Mission régionale d'autorité environnementale

**Avis délibéré de la Mission Régionale  
d'Autorité environnementale de La Réunion  
sur le projet d'extension d'une carrière de matériaux alluvionnaires  
sur la commune de Saint-Paul au lieu-dit « plaine Chabrier »**

n°MRAe 2020APREU8

***Dispositions des aménagements de l'extension de la carrière  
(extrait du dossier administratif et technique – cf. page 56)***

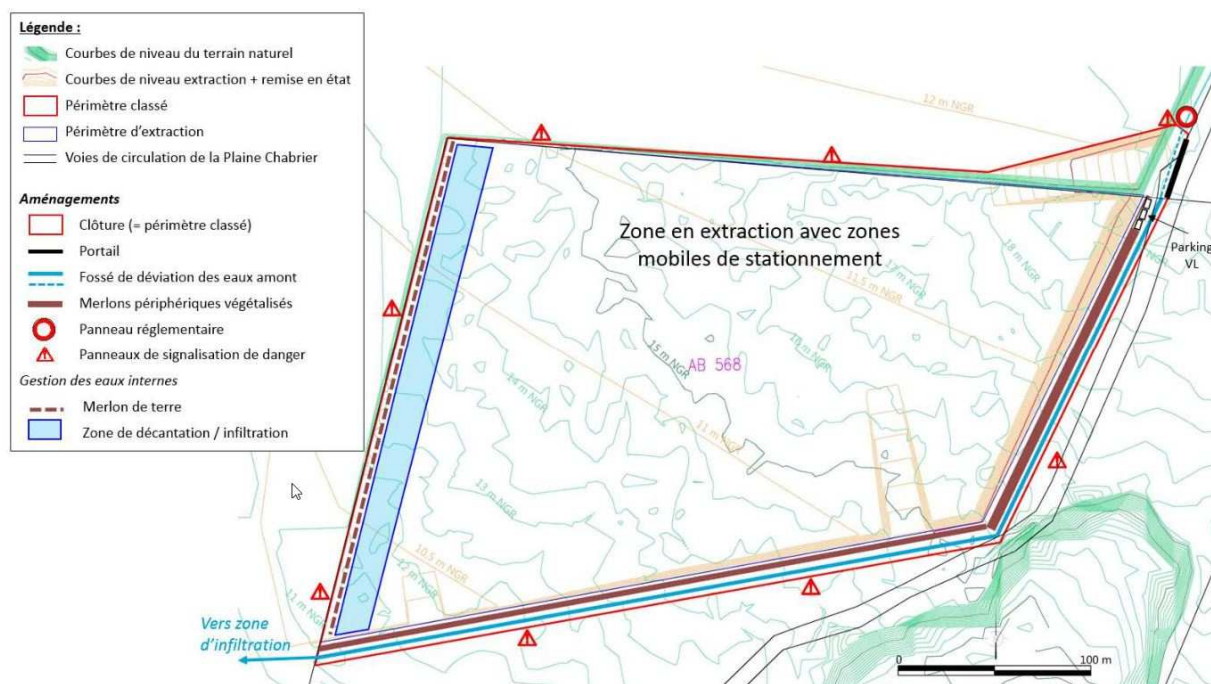
Aussi, concernant l'existence de trois rampes permettant d'accéder au fond de fouille selon les préconisations du TCO (cf. renvoi au dossier administratif et technique – tome 1), des précisions méritent d'être apportées par le pétitionnaire au sein de l'étude d'impact, sur leur justification, consistance et intégration particulièrement sur le plan paysager.

Seule la rampe finalisée au nord-est de la parcelle AB 568 semble servir au chargement des camions en pied de talus. Pour les deux rampes figurant au sud, on peut s'interroger sur les conditions d'accès et leur insertion paysagère, notamment au regard des merlons végétalisés et des fossés de déviation des eaux pluviales amont devant demeurer à terme au pourtour immédiat.

- **Concernant les rampes d'accès au fond de fouille, l'Ae recommande au pétitionnaire de développer dans le rapport environnemental la présentation de ces ouvrages, leurs justifications et incidences, tant en phase exploitation que post-exploitation au regard des enjeux d'aménagement de la plaine de Cambaie ;**
- **Plus globalement, en lien avec le TCO, l'Ae recommande de démontrer l'insertion satisfaisante de l'espace affecté par les extractions de matériaux dans le paysage (de préférence à partir d'un photomontage approprié du site après remise en état), en illustrant les dispositions prises et en tenant compte de la vocation prévue au moins à court terme en espace agricole, ainsi que de la proximité immédiate des futurs aménagements urbains pressentis en surplomb à l'est et au sud (ZAC « Cambaie Oméga » associée au projet urbain partenarial de la SCPR).**
